Ref.: Resposta ao Parecer Técnico GT – Empreendimentos nº 07/2017

Processo nº 115/2016

Centro Empresarial Espaço Gaia Theia

RESPOSTA AO PARECER TÉCNICO GT – **EMPREENDIMENTOS Nº 07/2017 – COMITÊ PCJ**

FIGURA 1 - Localização do Ponto de captação e ETA.

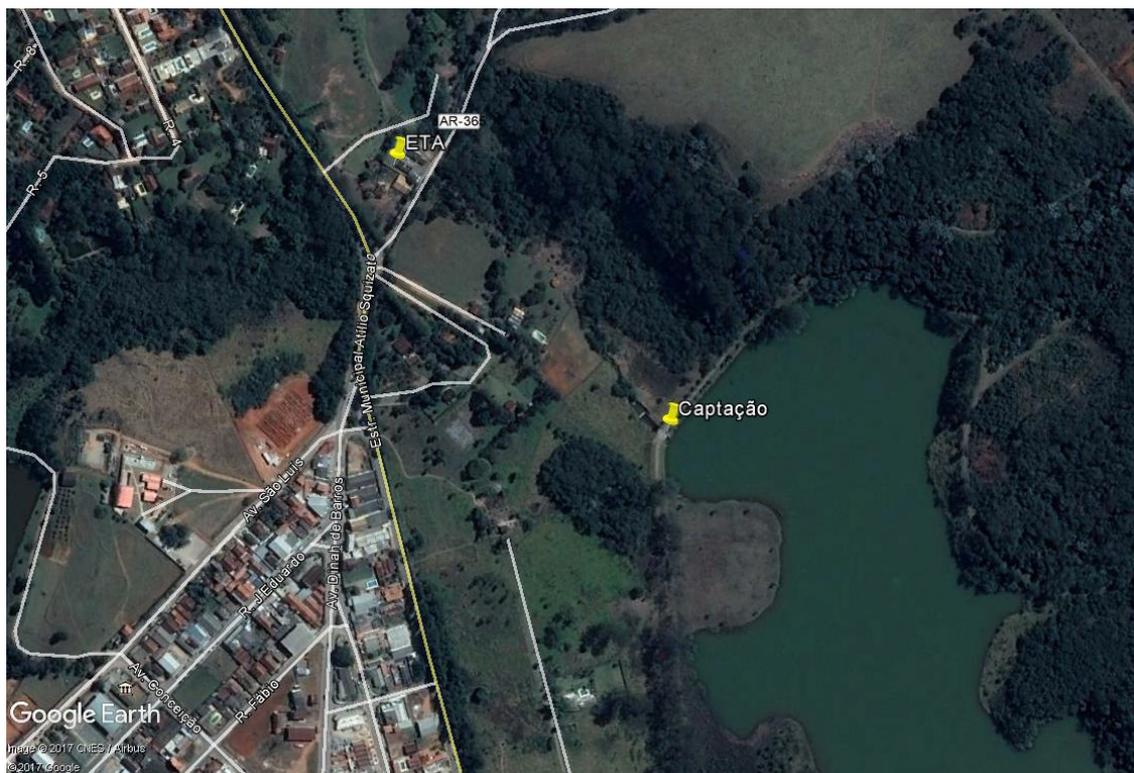
2. Apresentar consulta e manifestação da SABESP sobre as medidas de mitigação do empreendimento no Ribeirão Campo Largo, no qual a SABESP se utiliza para abastecimento do município de Jarinu;

RESPOSTA: Em consulta ao Plano Municipal de Saneamento Básico e Plano Municipal de Gestão Integrada de Resíduos Sólidos 2016-2035, volume I, item 5.2-Sistema de Abastecimento de Água na Área Urbana, foi verificado que em Jarinu, para o abastecimento público, a água é captada no Ribeirão Maracanã e acumulada em uma barragem, a partir da onde a água é encaminhada para a Estação de Tratamento de Água.

Além da captação principal, o município também dispõe de um sistema emergencial para épocas de estiagem. Esta captação ocorre em um local próximo a ETA.

FIGURA 2: Pontos de captação e lançamento dos municípios vizinhos ao empreendimento.

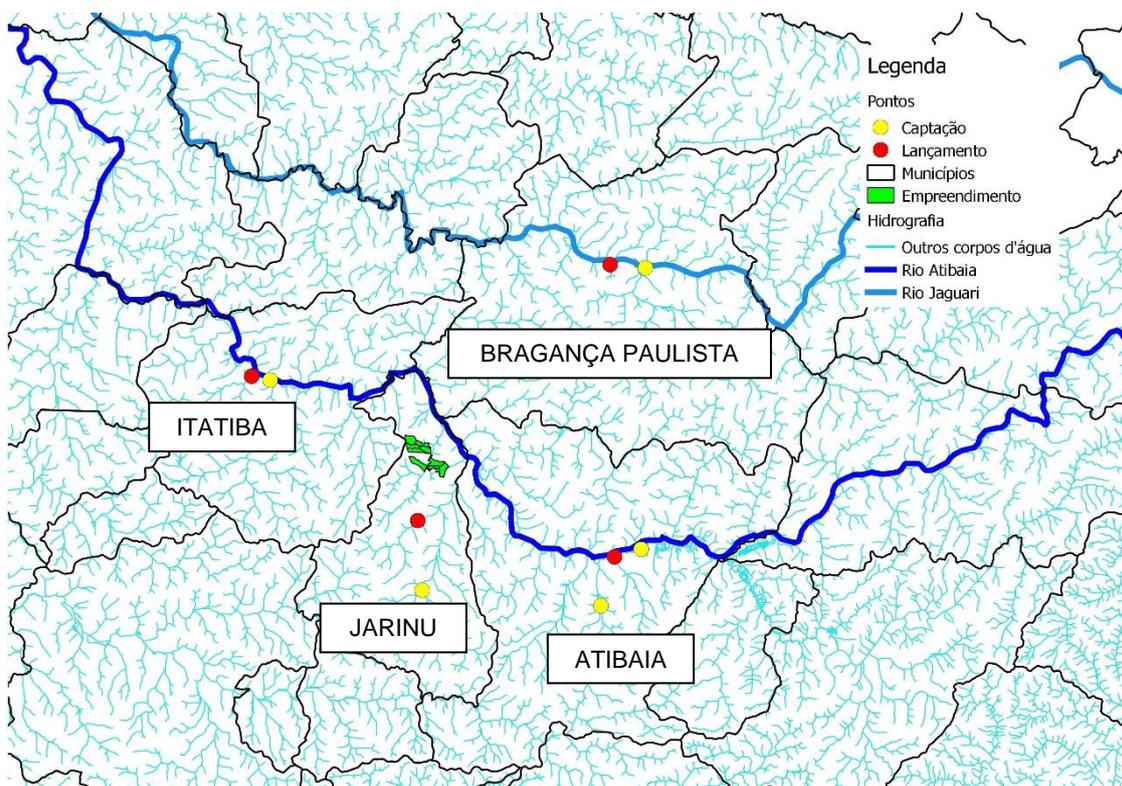
3. Apresentar a localização dos pontos de captação de água para abastecimento público e a localização dos pontos de descarte de efluentes dos municípios vizinhos ao empreendimento, com as distâncias e a área de influência do empreendimento em relação a estes;

RESPOSTA: A tabela a seguir apresenta as informações sobre os pontos de lançamento e captação dos municípios vizinhos ao empreendimento.

A figura a seguir apresenta os pontos de captação de lançamento de Jarinu e municípios vizinhos ao empreendimento.

Portanto, tem-se que o empreendimento não afetará a captação e lançamento dos municípios vizinhos.
